- Bir veya birden fazla müşteri şikayeti tespit edilebiliyor.
- Motor kontrol ünitesinde (Arıza teşhis adresi 0001) aşağıdaki vaka bellek kaydı (geçici/kalıcı) kayıtlıdır:
  - P001100 – Sıra 1, kam mili ayar gecikmesi, nominal değere ulaşamadı

## Teknik açıklama

Yağ basıncı ayar valfinde yapı parçası kaynaklı farklılık.

## Yağ basıncı ayar valfinin değiştirilmesi

**Resim 1:** Yağ basıncı ayar valfinin örnek görünümü (Numara 2, sarı renkle vurgulanmış)

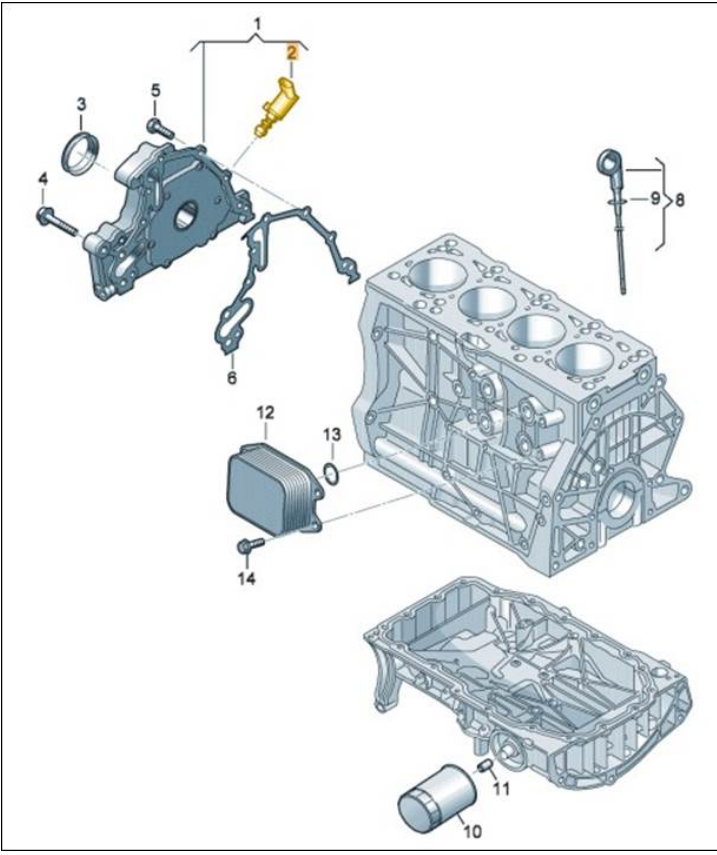
İyileştirilmiş yağ basıncı ayar valfinin kullanılması:

- Aşağıdaki motor numarası itibarıyla: DHFA\_070957

- Yağ basıncı ayar valfini (bkz. Resim 1, Numara 2, sarı renkle vurgulanmış) SEAT Atölye El Kitabı/YP Kataloğu uyarınca değiştirin.
